調查報告

壹、案由：113年4月3日上午7時58分發生強震後，新北捷運環狀線板新站至橋和站間之軌道，疑似有11處發生位移受損情事，初步評估橋梁復原工程約需花費新臺幣4億餘元，且預估至少要修復1年以上。究軌道位移之原因為何？有無涉及設計、施工或維護不良等人為因素？均有深入瞭解之必要案。

圖1 施工圖調坡板銑孔深度圖

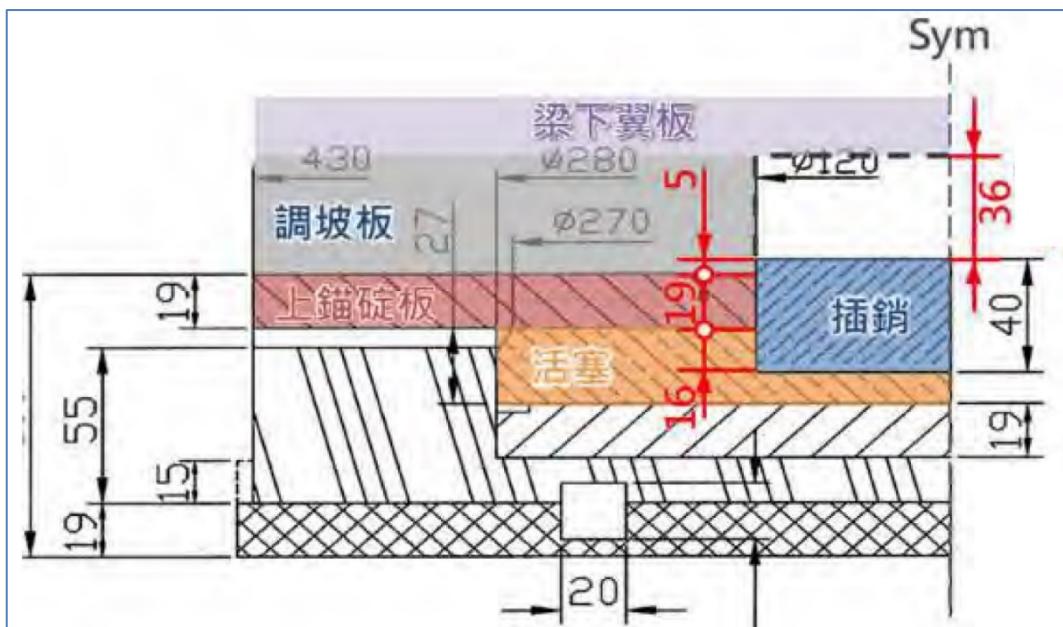
(三)經查本案施工單位所繪製之施工圖，顯示其調坡板銑孔深度僅5mm深度(如圖1所示)。惟現場調查時，量測調坡板銑孔深度達41mm(如圖2所示)，即實際銑孔深度遠大於施工圖規定之值。如此將造成插銷上方有36mm的贅餘空間，連同施工圖要求的5mm結合深度(共計41mm)，完全足以容納高度僅40mm的插

圖5 支承插銷跳脫樣態分類示意圖

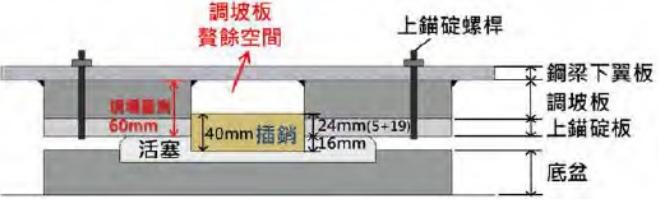
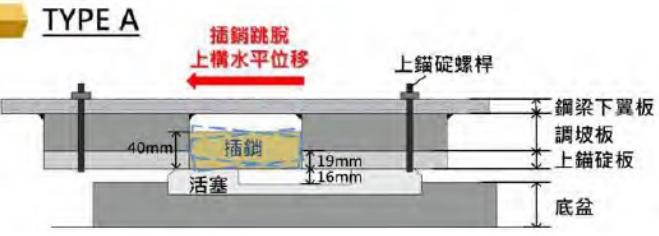
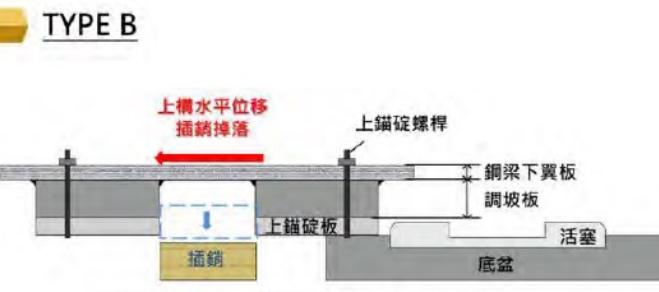
銷，使得地震下有機會因搖晃而整體彈跳至活塞上方銑孔內，致使插銷喪失上錨碇版和下方活塞盤間剪力傳遞功能，進而產生上、下盤錯位。據執行支承現況調查的新北市土木技師公會將災損橋梁頂升後果然發現，插銷在地震力作用下脫離活塞，卡在盤式支承上盤或因上下盤錯位後掉落至帽梁上，其二種態樣照片如圖3、圖4所示，破壞機制示意如圖5。另外，插銷跳脫亦造成拉拔板損壞，如圖6所示。

圖8 鋼箱梁位移方向示意圖

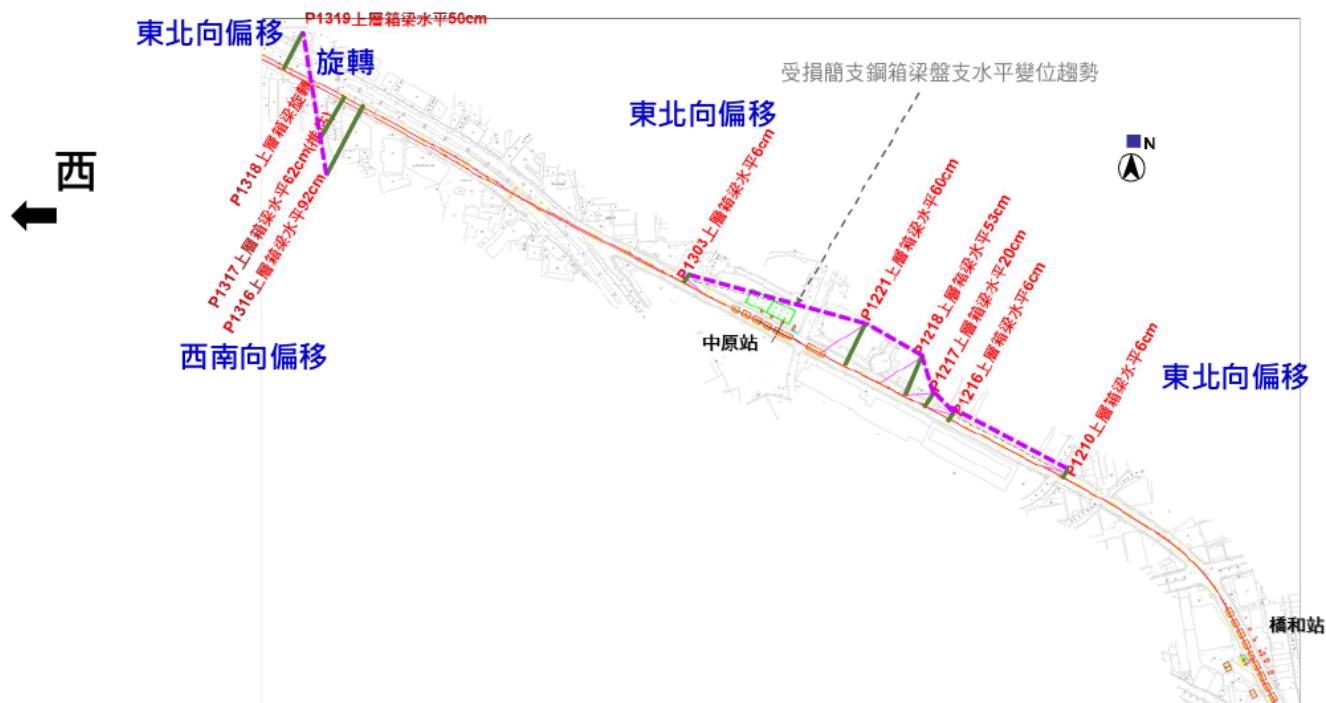
版「鐵路橋梁耐震設計規範」也是如此，其有關防落長度及防落設施規定移至8.5節，但條文內容仍與95年版大同小異，依舊未明確規範防落設施具體形式(名稱)、內涵、功用、設置方式等，且依舊僅針對縱向(行車)方向規定。據新北捷運局簡報資料，本次0403地震造成11處鋼箱梁產生錯位、軌道變形，其中5處位於橋和站與中原站間，5處位於中原站與板新站間，剩餘1處則在景安站附近。鋼箱梁最大位移量達到92cm(如圖8所示)，致軌道變形斷裂，所幸當時並無列車在災損路段運行，否則後果不堪想像。
